Riassetto della Rete Elettrica AT nell'area metropolitana di Roma Quadrante Sud Ovest

Richiesta integrazioni Autorità di Bacino fiume Tevere

NOTA SINTETICA

Figura 1- Localizzazione delle alternative identificate per la SE di Galeria

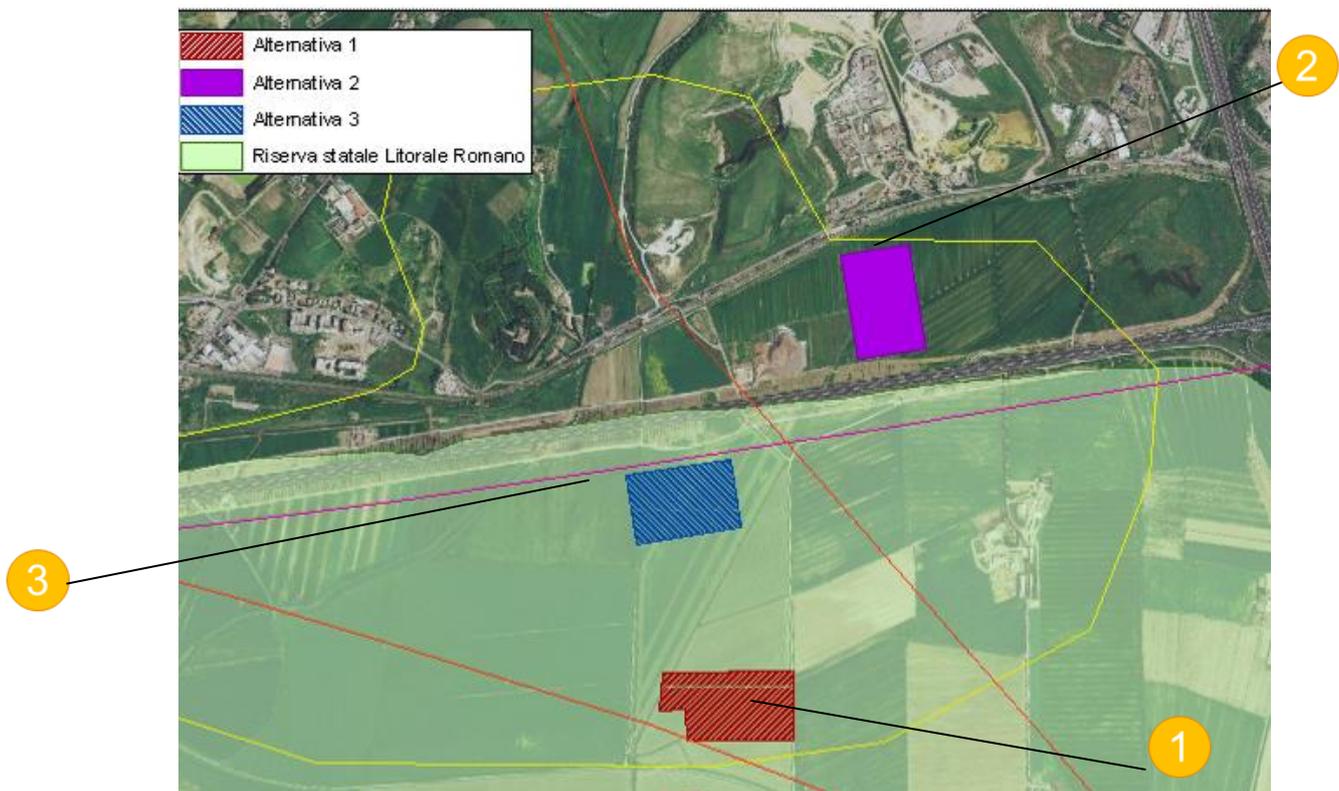
In merito alla richiesta di integrazioni inviata dall'Autorità di bacino del fiume Tevere in data 17 maggio 2013 con n.prot. 0001705, si precisa quanto segue.

Sono state identificate tre possibili alternative per l'ubicazione della Stazione Elettrica di Galeria visibili nella figura che segue.

Sulla base delle valutazioni emerse a seguito delle analisi effettuate, nell'ambito del Tavolo di concertazione è stata selezionata l'**ALTERNATIVA 2** per la realizzazione delle opere previste nell'area di Ponte Galeria, considerando determinanti per la scelta due criteri principali:

In particolare la discriminante è stata l'interferenza con l'area della Riserva statale del Litorale Romano ritenuto elemento condizionante e la distanza dal corso del Fiume Tevere

L'analisi delle alternative proposte e valutate nell'ambito del percorso condiviso con gli Enti preposti prima della presentazione di istanza di parere di VIA ha portato alla scelta dell'alternativa 2 come soluzione che consente la maggiore compatibilità ambientale e territoriale rispetto agli elementi di criticità individuati nell'area considerata.
